改善箇所説明図

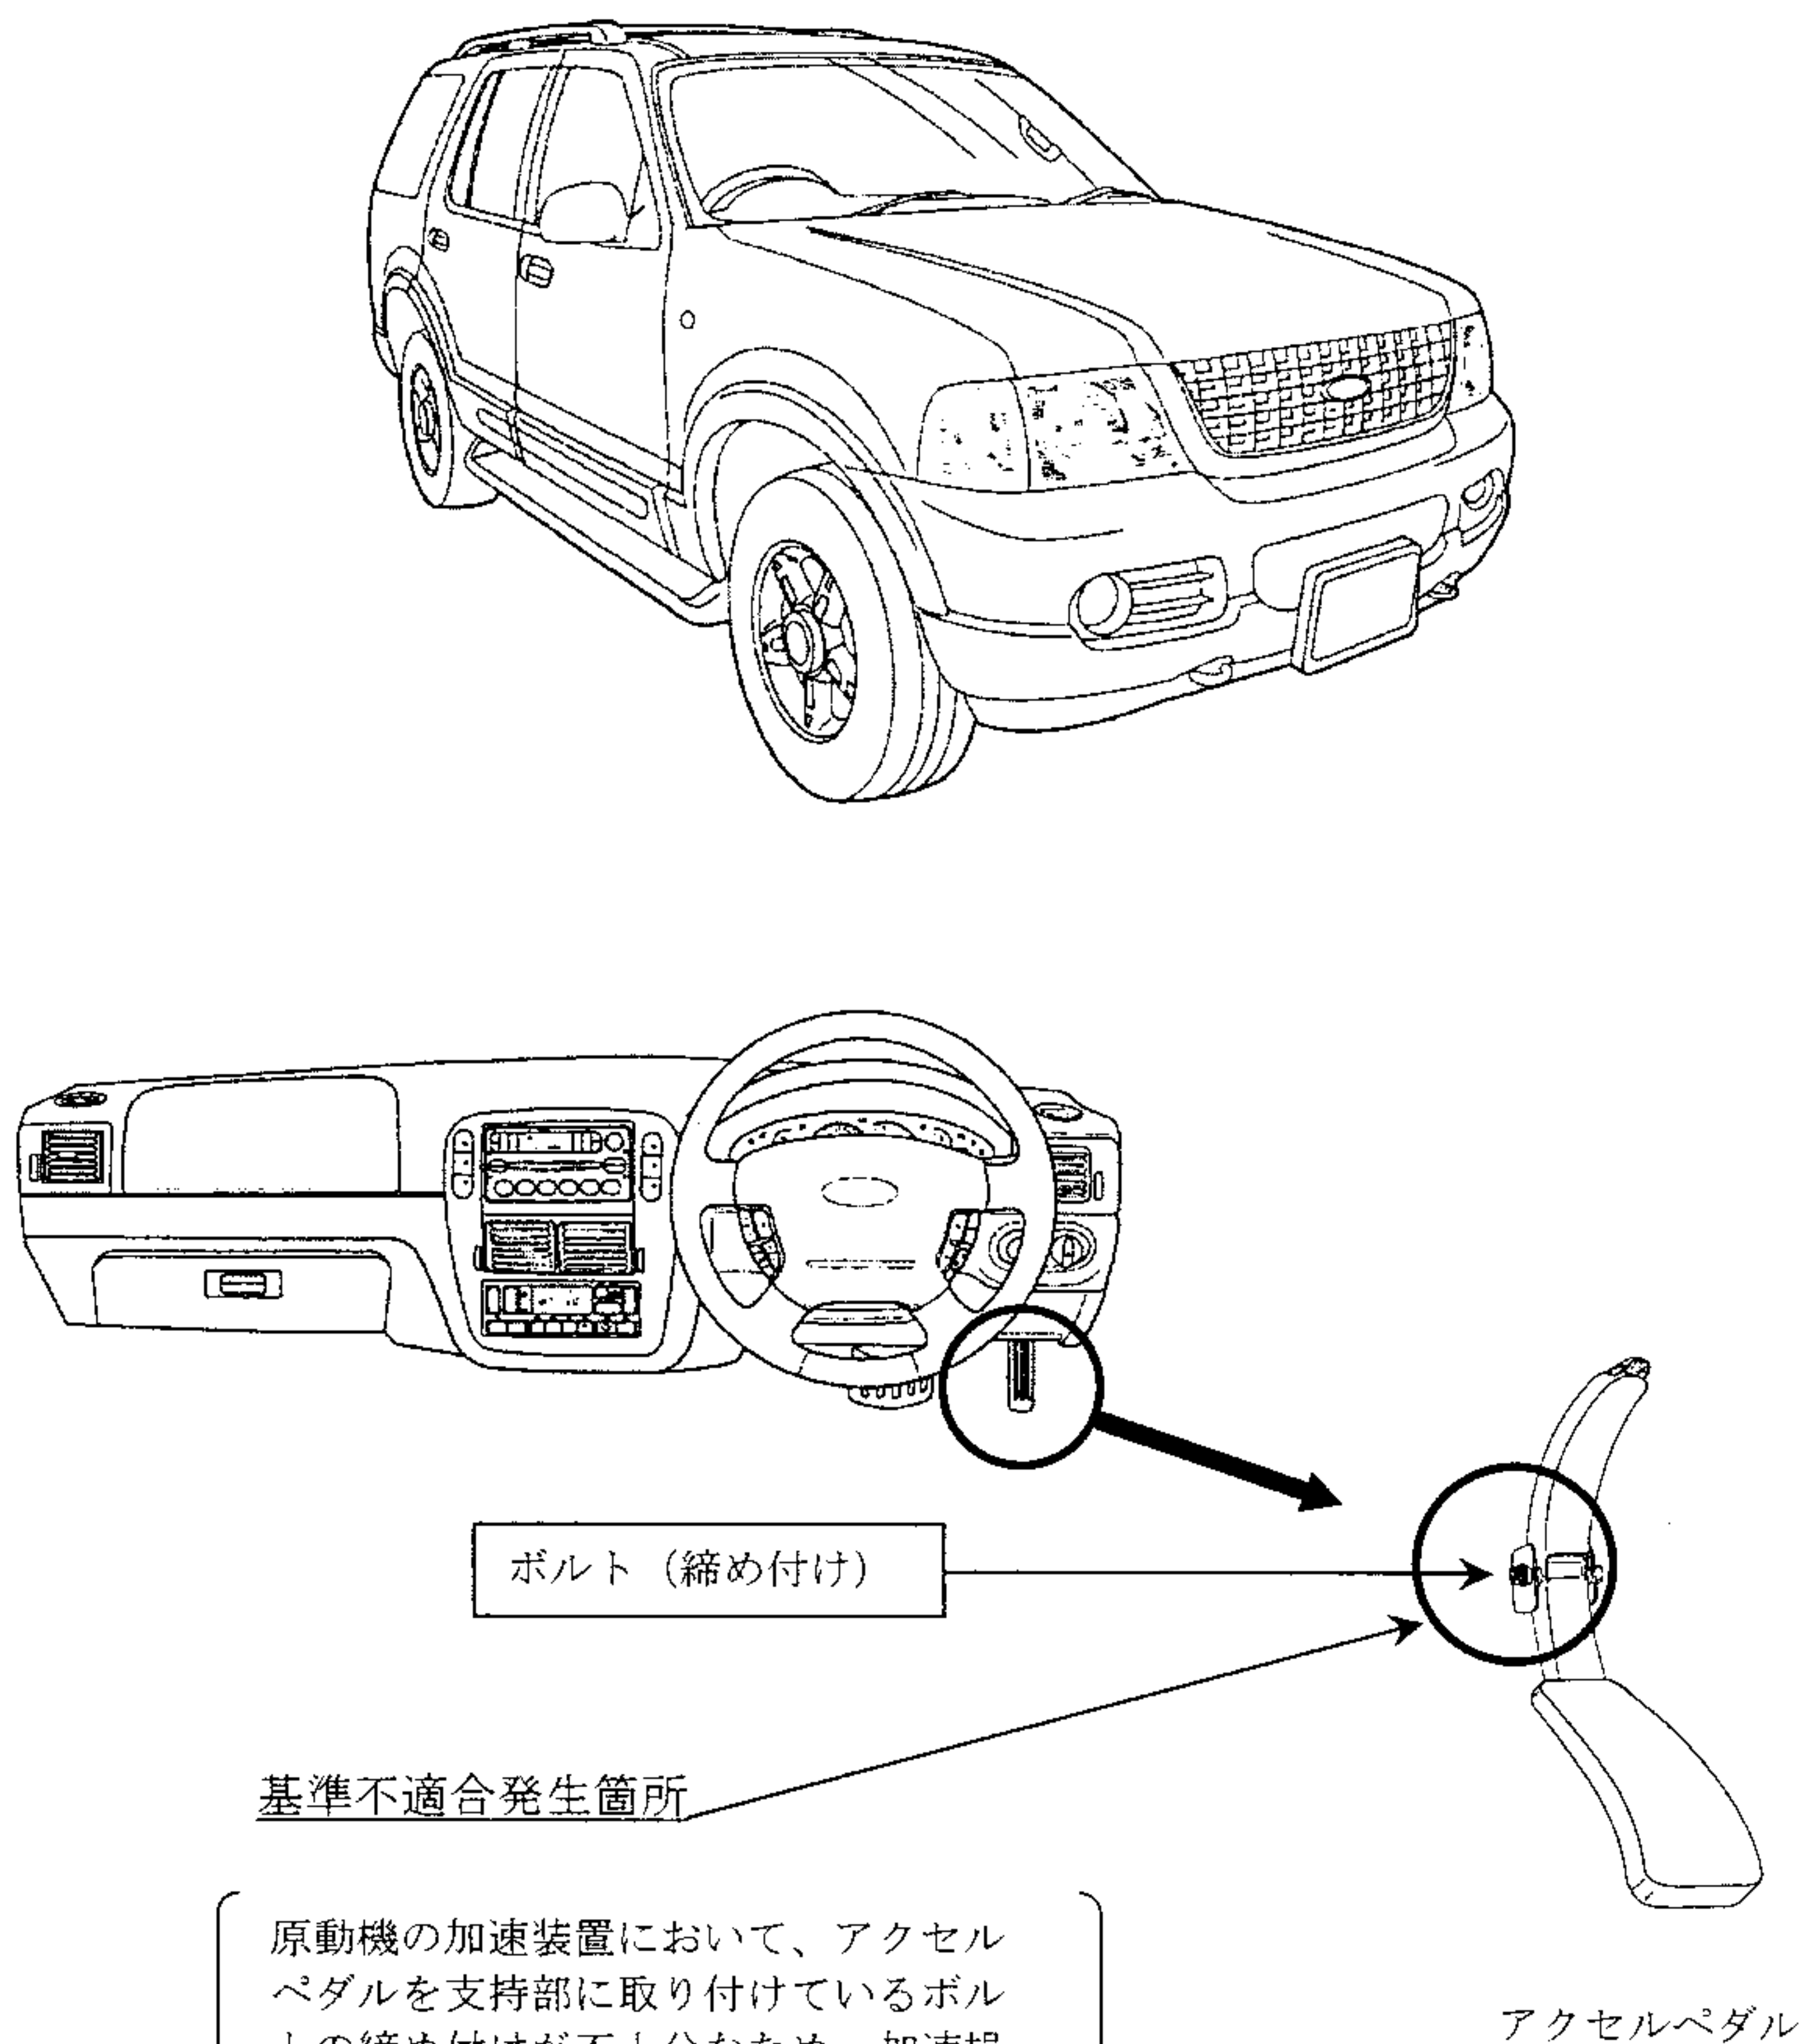
原動機の加速装置において、アクセルペダルを支持部に取り付けているボルトの締め付けが不十分なため、加速操作や車両の振動により当該ボルトが緩んで脱落することがあり、アクセルペダルが支持部から外れて加速操作ができなくなるおそれがある。

全車両、アクセルペダルを支持部に取り付けているボルトの締め付け状態を点検し、緩みのあるものは、規定のトルクで締め付ける。

規定のトルク： 10 Nm
